**108~109 年度宜蘭縣全國水環境改善
計畫輔導顧問團
生態檢核-規劃設計階段：宜蘭河水岸慢
行道及水域活動環境改善計畫**

委辦單位：宜蘭縣政府

辦理單位：財團法人台灣水利環境科技
研究發展教育基金會

中華民國 109 年 7 月

圖 10 永金二號橋原設計平面及剖面圖

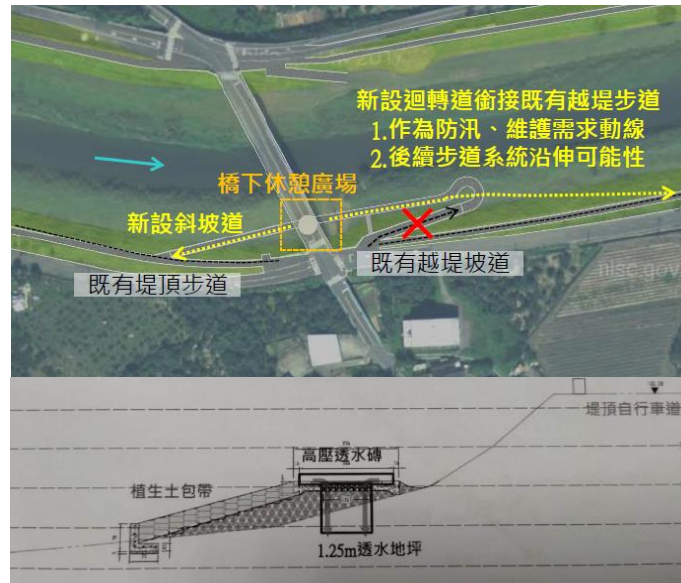
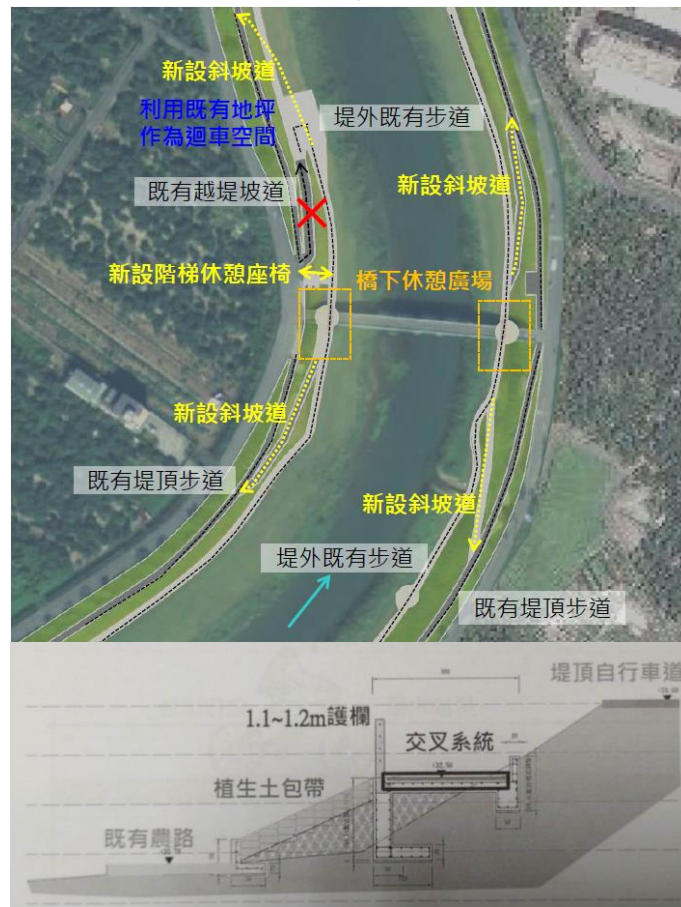
考量項目	建議事項	處理情形
生態友善	考量生物穿越可行性，建議局部可配合地形，在符合自行車道規範下，以短棧道及涵管創造生態友善空間。	導排水系統兼生物通道(預留50cm高生物通道)
	步道位置請盡量靠近堤邊設計，避免影響生態敏感的濱溪帶。	自行車道交叉系統設置迴避濱溪帶
	永金一號、二號橋植生土包袋請更詳細說明，植生包在景觀上的效果不好，在生態上的益處也是有限的，應考量是否真的有做植生土包的必要。	刪除植生土包袋設計改以回填土夯實草皮滿鋪

圖 12 現場挖填方地形微調整降低混凝土用量

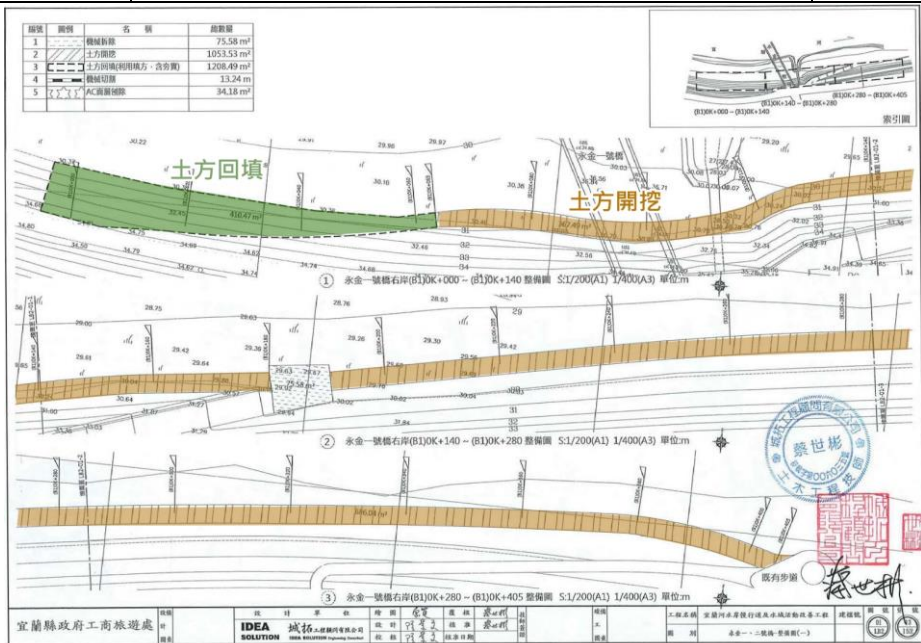
考量項目	建議事項	處理情形
混凝土減量	建議部分設施可考量就地利用做些微調整即可，混凝土設施建議以減量設計為原則。	現場挖填方地形微調整降低混凝土用量
	自行車道也是沿用以前 JW 透水性硬鋪面的做法嗎？如果是用那個做法，還是用一般混凝土嗎？永金一、二號橋是用高壓透水磚，鋼筋混凝土有不同顏色的考量，如果是用鋼筋混凝土，那麼是用傳統灰色的鋼筋混凝土嗎？	刪除高壓透水磚、植生土包帶、與擋土牆設計，改以透水鋪面、回填土夯實草皮滿鋪及水泥砂漿砌卵石方式降低混凝土用量。
	混凝土的部份，顧慮到以後的維護及安全，還有宜蘭特別潮濕的氣候，以及斜坡的止滑，這些當然是很重要，還有一點，如果用柏油或是水泥，水泥是太亮，柏油是太黑，在景觀上是比較不好的。考量到景觀及生態，在視覺上，土黃色是比較不突兀的，當然希望裸露面就是棲地的形式，景觀上色彩是不要太突兀的。	
	次段無障礙坡道設計時沒使用擋土牆、混凝土，其穩定性已足夠，建議本區混凝土減量。

圖 13 西門橋至慶和橋段原設計平面圖

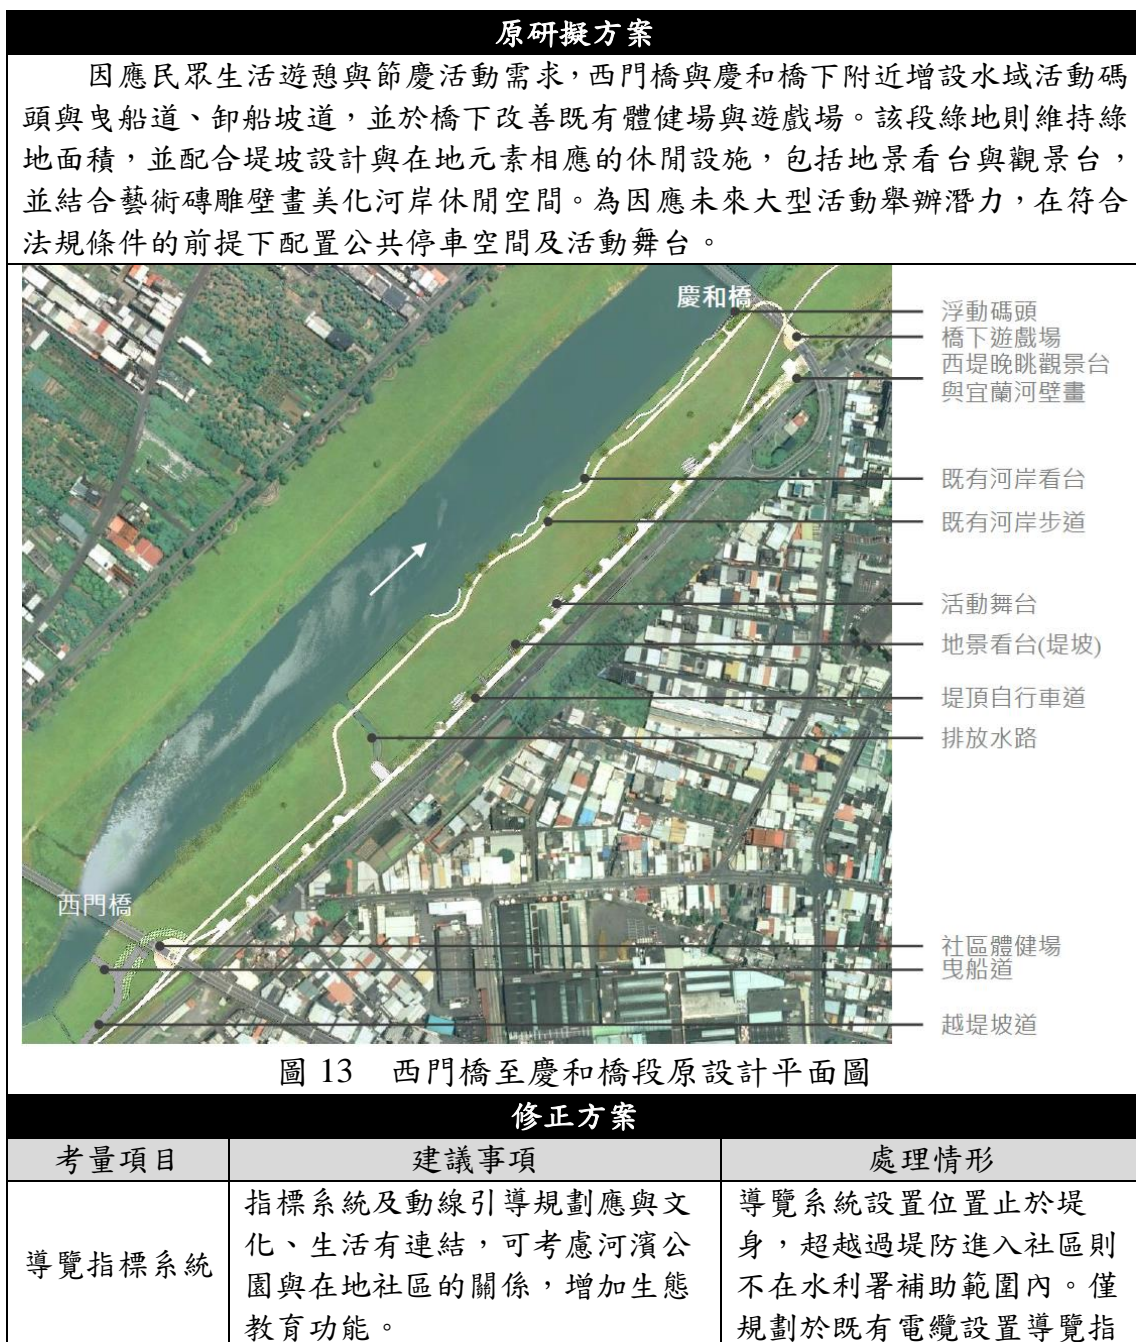
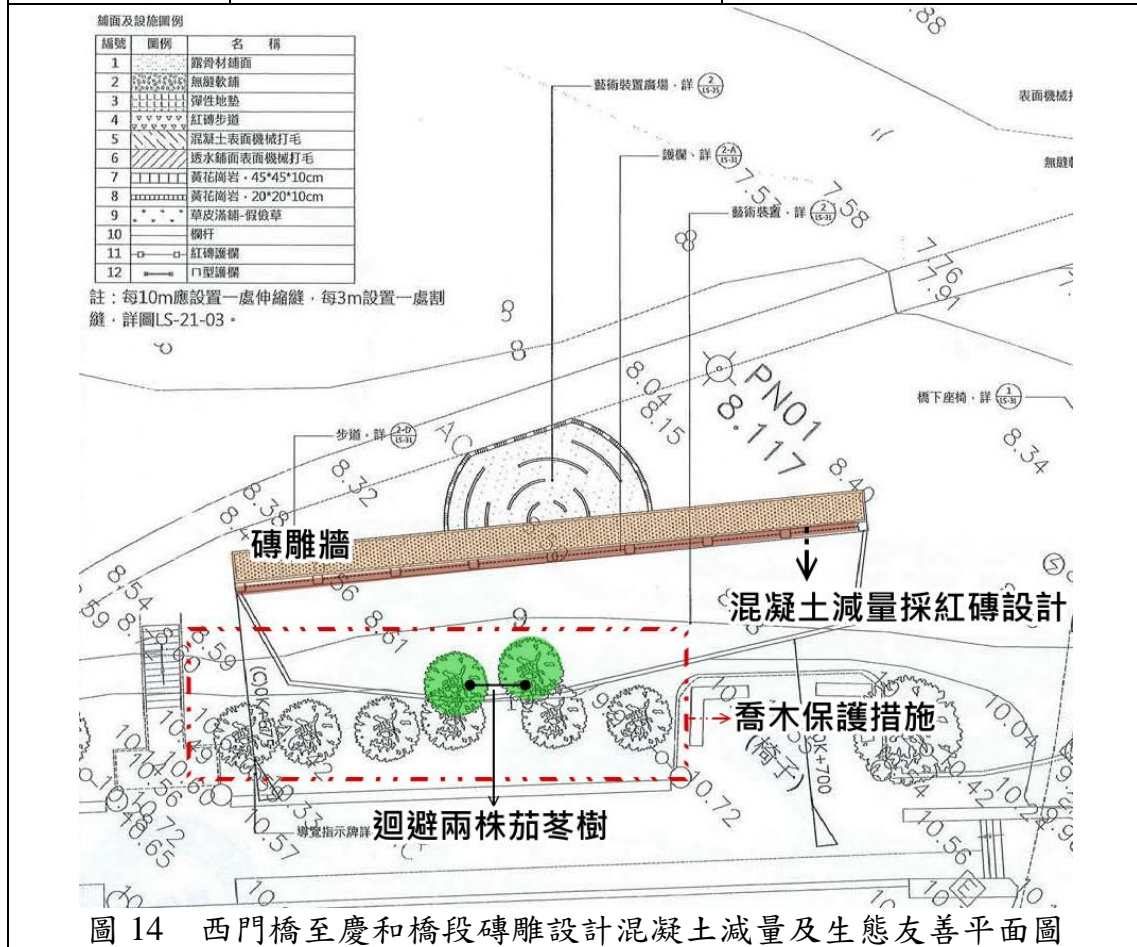
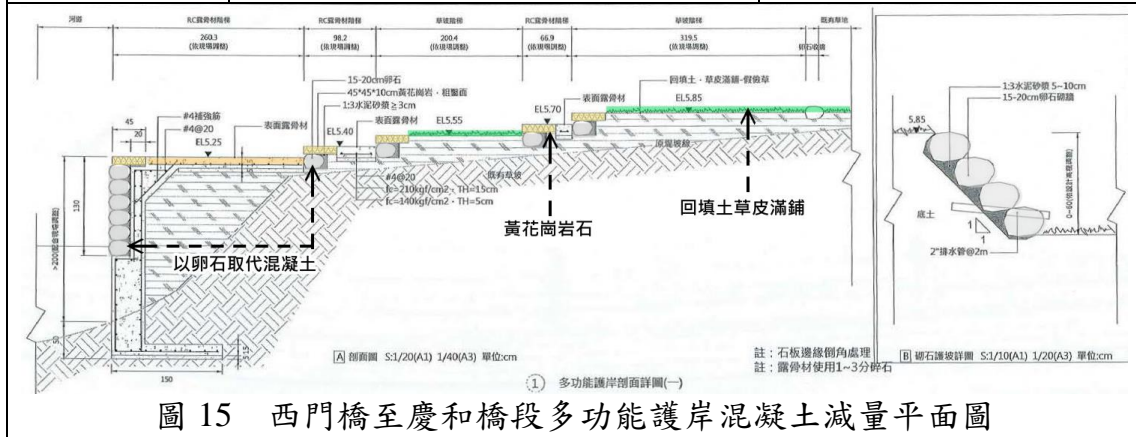
重要路口(文昌路)增加導覽指標系統。	示牌。
地方特色 (磚雕)	磚雕建議施作於既有立面上與既有硬體結構整合，或與地景平台結合，可從環境調和角度將磚雕朝公共藝術設置方式思考，避免獨立施作磚雕結構體；另外60*3公尺斜面磚雕將影響視覺通透性，建議設置位置與尺度再與社區商議審慎考量。	調整其設置位置，原規劃設置於堤頂影響視覺通透性，修正與地景平台結合。
	作品之後的維護管理由誰來負責？	社區願意協助辦理後續磚雕牆維護工作，但希望工程堅固一點。
	磚雕牆上方應種植原生隔離性灌木，以防止堤頂民眾誤入牆區。	考量復古效果，以設置紅磚護欄方式防止民眾誤入牆區。(混凝土減量)
	請設計公司再行考量磚雕佈置，盡可能迴避樹木，若需移植2株茄苳樹，建議儘可能區內就地移植。	磚雕設置位置迴避2株茄苳樹(生態友善)，於施工期間設置喬木保護措施，避免施工機具傷及現場樹木，竣工後拆除。

考量項目	建議事項	處理情形
混凝土減量	固定碼頭重量已足夠，希望整個工程混凝土減量。另固定碼頭階面的立面能否上面壓頂做寬一點。	固定碼頭修正為多功能護岸，以卵石、黃花崗岩石及草皮方式降低混凝土使用量。

圖 18 慈安橋立體交叉系統方案原設計平面圖

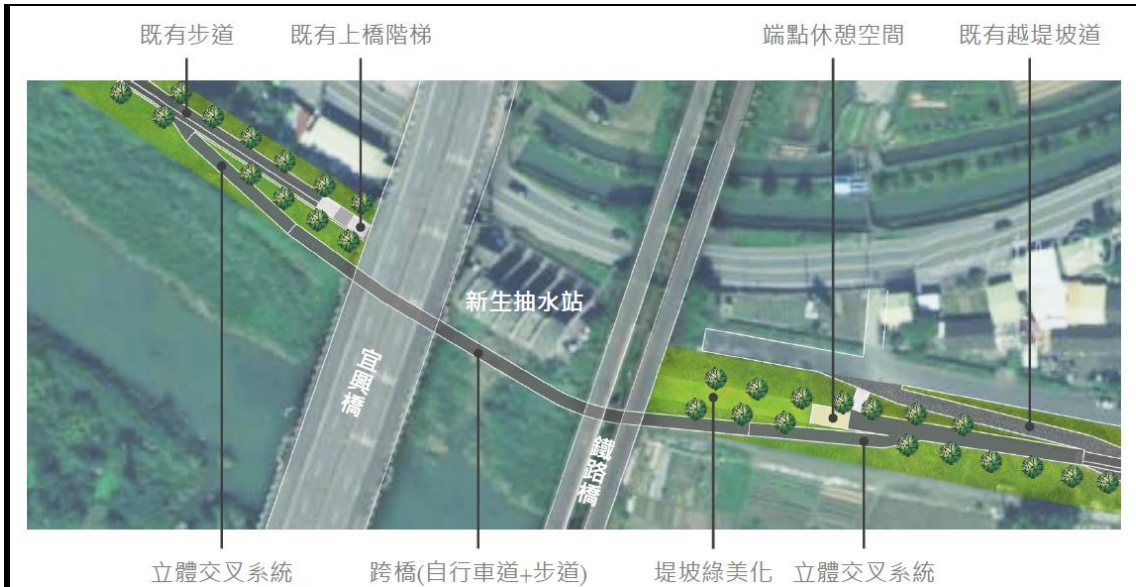
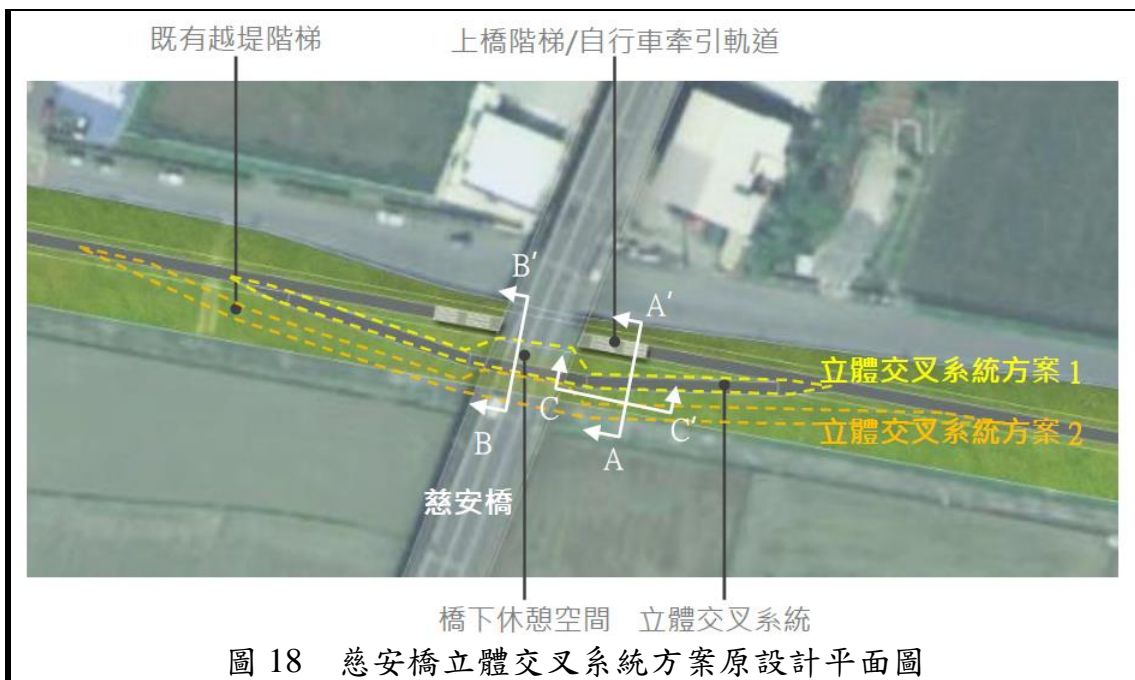
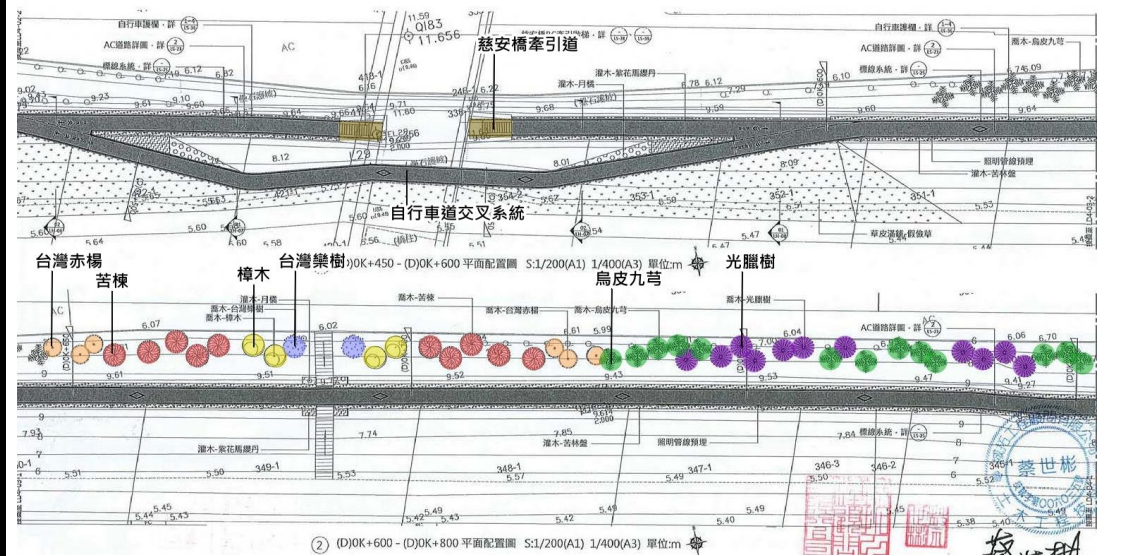
考量項目	建議事項	處理情形
通行需求	現既有堤內連結至橋梁樓梯，假如在水利署補助範圍內，可考慮改以該樓梯增加設置牽引道及指標系統。	新設新生抽水站牽引道、慈安橋牽引道、黎霧橋牽引道。
	延平那邊很多人會到七張，但因為沒有階梯，就必須下橋，這樣太危險，之前橋面有人行道，現在已經拆除，希望黎霧橋設置自行車牽引道。	
混凝土減量	立體交叉連結系統階梯盡量減少混凝土量體，考量護欄透空性及輕量化。	階梯護欄設計符合透空性及輕量化原則，並新植喬木與灌木美化河岸景觀。
	堤頂步道可採護欄搭配綠籬美化的方式來設計，避免堤頂步道與堤底間之高度過大造成危險，另降低護欄維護整體河岸景觀。	
生態友善	建議堤內種植遮陰蔭喬木與灌木，綠美化的植栽應選用原生種。	本區段草皮鋪滿假儉草共計2,076平方公尺；新植灌木(苦林磐、月橘、紫花馬櫻丹)8889株；新植喬木(苦楝、台灣赤楊、光臘樹、台灣欒樹、烏皮九芎、樟木)283株。
	宜興至七張橋堤頂自行車道兩側灌木僅設計苦藍盤一種，請再挑選至少三種以上(因量不少)原生、開花、耐旱、誘蝶誘鳥之種類混搭。	
	宜興至七張橋堤頂自行車道堤後喬木目前設計苦楝及山黃麻兩種，建議也能再多設計1~2種，延續目前宜蘭河堤後坡最常見幾種喬木，如光臘樹、烏白、台灣欒等。	
	據悉附近社區維管能量及意願低，植栽更需由廠商養護久一些，方能確保種植效益及民眾觀感，建議植栽保活期間12個月延長至2年。

植栽都在堤後及堤頂，建議堤後坡需定期除草，避免強勢外來種。

錄，會同機關查驗存活率100%。

表 3 宜蘭河水岸慢行道及水域活動環境改善計畫—黎霧橋

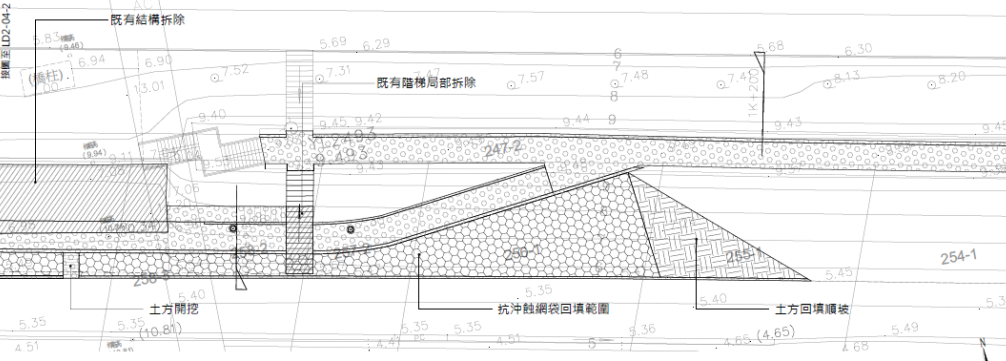
<p>① 整備圖(八) S:1/200(A1) 1/400(A3) 單位:m</p>	編號	圖例	名稱	數量	備註	1		土方開挖	4347.3m ²		2		既有結構拆除	238.61m ²		3		土方回填順坡	314.36m ²		4		抗沖蝕網袋回填範圍	1501.52m ²		5		現地移植-移植前點位	91株		6					7				
編號	圖例	名稱	數量	備註																																					
1		土方開挖	4347.3m ²																																						
2		既有結構拆除	238.61m ²																																						
3		土方回填順坡	314.36m ²																																						
4		抗沖蝕網袋回填範圍	1501.52m ²																																						
5		現地移植-移植前點位	91株																																						
6																																									
7																																									
現況說明	<p>2 株破布子樹</p> 																																								
評估建議	<p>樹型、樹種、樹齡皆不特殊，不須保留，可移植。</p>

表 4 宜蘭河水岸慢行道及水域活動環境改善計畫—慈安橋

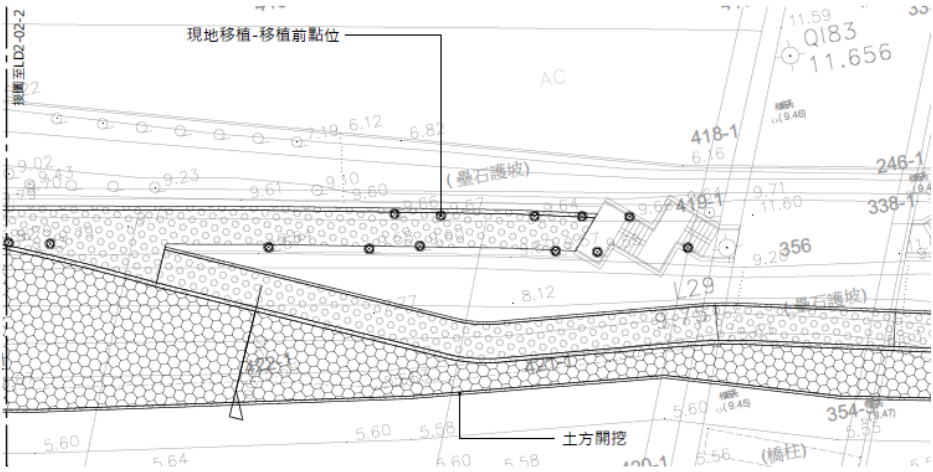
<p>① 整備圖(四)</p>		編號	圖例	名稱	數量	備註	1		土方開挖	4347.3m ²		2		既有結構拆除	238.61m ²		3		土方回填順坡	314.36m ²		4		抗沖蝕網袋回填範圍	1501.52m ²		5		現地移植-移植前點位	91株		6					7				
編號	圖例	名稱	數量	備註																																						
1		土方開挖	4347.3m ²																																							
2		既有結構拆除	238.61m ²																																							
3		土方回填順坡	314.36m ²																																							
4		抗沖蝕網袋回填範圍	1501.52m ²																																							
5		現地移植-移植前點位	91株																																							
6																																										
7																																										
現況說明	<p>現場皆為山櫻</p> 																																									
評估建議	<ol style="list-style-type: none"> 山櫻最佳移植時間為 1-2 月，3 月已顯晚，但本案工程發包時間約 4~5 月，恐影響植物存活率。 本區移植原則：樹高至少超過 2 公尺、樹幹基部樹徑至少超過 3 公分、移植時根球完整至少 30 公分以上。 移植（含保活、固定、鋤草、肥培與至少 2 年）費用編列建議 1 株不超過 2,000 元。 樹種、樹齡、樹形不佳者建議改採新植方式辦理。

表 5 宜蘭河水岸慢行道及水域活動環境改善計畫—宜興橋

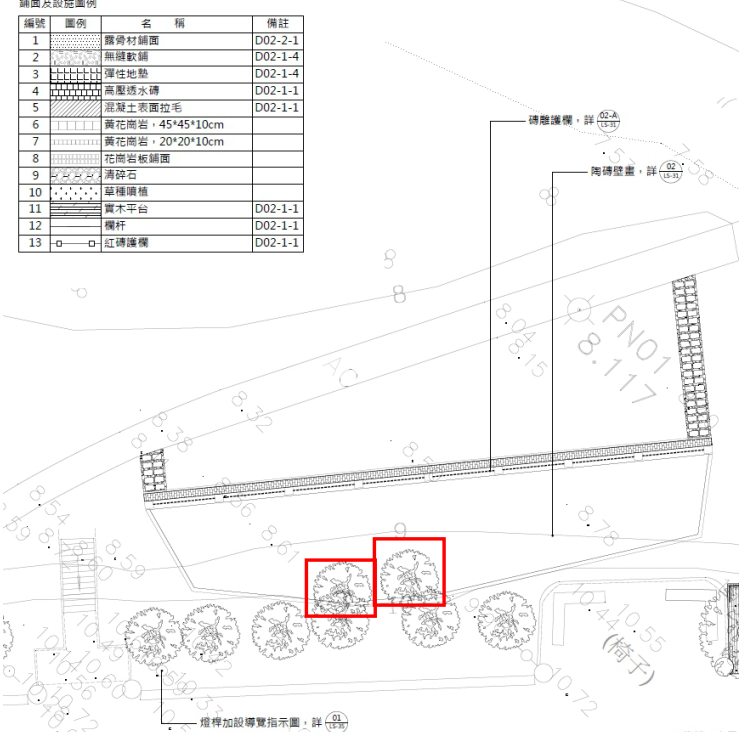
編號	圖例	名稱	數量	備註	1		土方開挖	4347.3m ²		2		既有結構拆除	238.61m ²		3		土方回填順坡	314.36m ²		4		抗沖蝕網袋回填範圍	1501.52m ²		5		現地移植-移植前點位	91株		6					7				
編號	圖例	名稱	數量	備註																																						
1		土方開挖	4347.3m ²																																							
2		既有結構拆除	238.61m ²																																							
3		土方回填順坡	314.36m ²																																							
4		抗沖蝕網袋回填範圍	1501.52m ²																																							
5		現地移植-移植前點位	91株																																							
6																																										
7																																										
現況說明	<p>現場皆為富士櫻</p> 																																									
評估建議	<ol style="list-style-type: none"> 就地「全樹移植」至兩側，移植時根球製作至少 40 公分以上，移動距離不超過 10 公尺。 若移植時已萌芽，成活率大降，則需辦理斷根養根作業，時間恐無法配合，則只能以加大根球方式，減低移植傷害。若移植時間超過 5 月，建議放棄移植或延後至 10 月以後再施工。
